## Modulo per la presentazione delle osservazioni per i piani/programmi/progetti sottoposti a procedimenti di valutazione ambientale di competenza statale

ID\_VIP: 9608 "Progetto di un impianto eolico denominato "Terranova" composto da 10 aerogeneratori da 6 MW, per una potenza complessiva di 60 MW, da localizzarsi nei comuni di Terranova da Sibari (CS) e Corigliano Rossano (CS)". Proponente: PLT RE S.r.l

### OGGETTO DELLE OSSERVAZIONI

**OGGETTO: [ID\_VIP 9608] Progetto di un impianto eolico denominato "Terranova" composto da 10 aerogeneratori da 6 MW, per una potenza complessiva di 60 MW, da localizzarsi nei comuni di Terranova da Sibari (CS) e Corigliano Rossano (CS)". Proponente: PLT RE S.r.l;**

Figura 1 : Interferenza 1 – Distanza fra WTG02 (ITW TERRANOVA Srl) e T01 (PLT RE Srl)

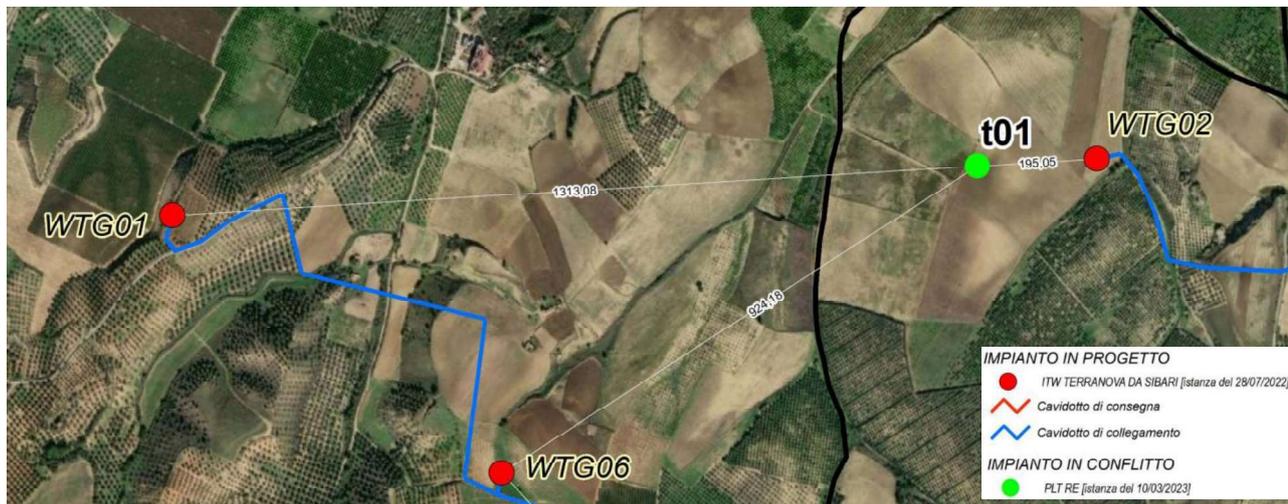
- l'aerogeneratore denominato **T01** della **PLT** si trova ad una distanza di circa 195 m dall'aerogeneratore denominato **WTG02** proposto dalla **ITW Terranova**;
- l'aerogeneratore denominato **T02** della **PLT** si trova ad una distanza di circa 510 m dall'aerogeneratore denominato **WTG10** proposto dalla **ITW Terranova**.

Si evidenziano pertanto le interferenze riportate in Tabella 1, sottolineando che gli aerogeneratori **T01**, **T02** e **T03** previsti nel layout della **PLT** non possono coesistere con gli aerogeneratori **WTG02**, **WTG07** e **WTG10** previsti nel layout della **ITW Terranova**.

**Alla luce di quanto sopra esposto, la scrivente società (ITW Terranova) chiede, pertanto, la rimozione o la delocalizzazione a distanza adeguata degli aerogeneratori previsti nel progetto proposto dalla società PLT e che interferiscono con gli aerogeneratori dell'iniziativa della ITW Terranova, tenendo in considerazione la priorità cronologica della presentazione delle istanze.**

Figura 4: Inquadramento su ortofoto impianto ITW Terranova in rosso ed impianto PLT RE in verde

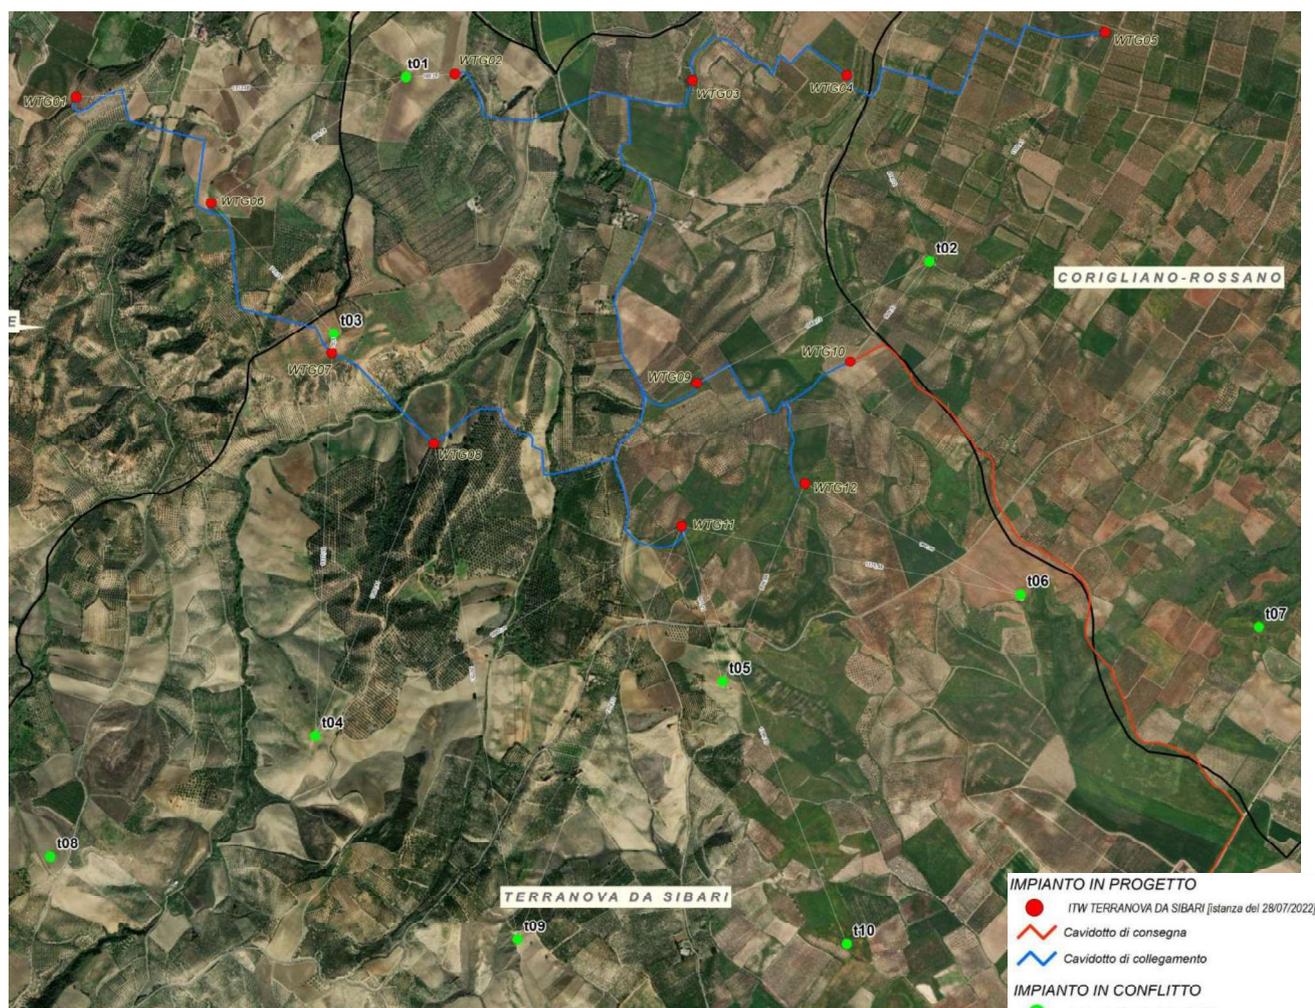
Di seguito si riporta uno stralcio dei layout delle 2 iniziative, in sovrapposizione e con indicazione delle mutue interdistanze tra gli aerogeneratori.

**ELABORATI GRAFICI**  
 Allegato 03  
 Interferenza ITW Terranova e PLT REE su ortofoto

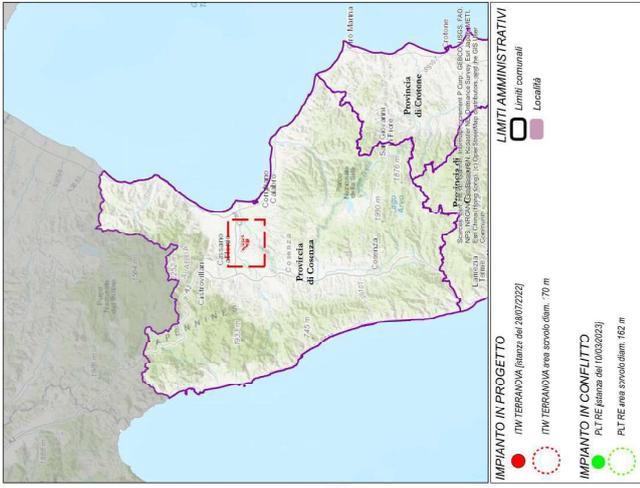
Di seguito si riporta uno stralcio della rappresentazione grafica delle interferenze succitate. Il tutto è meglio rappresentato nel documento allegato grafico denominato "ITW TRS Allegato 03 Interferenza ITW Terranova e PLT RE su ortofoto".
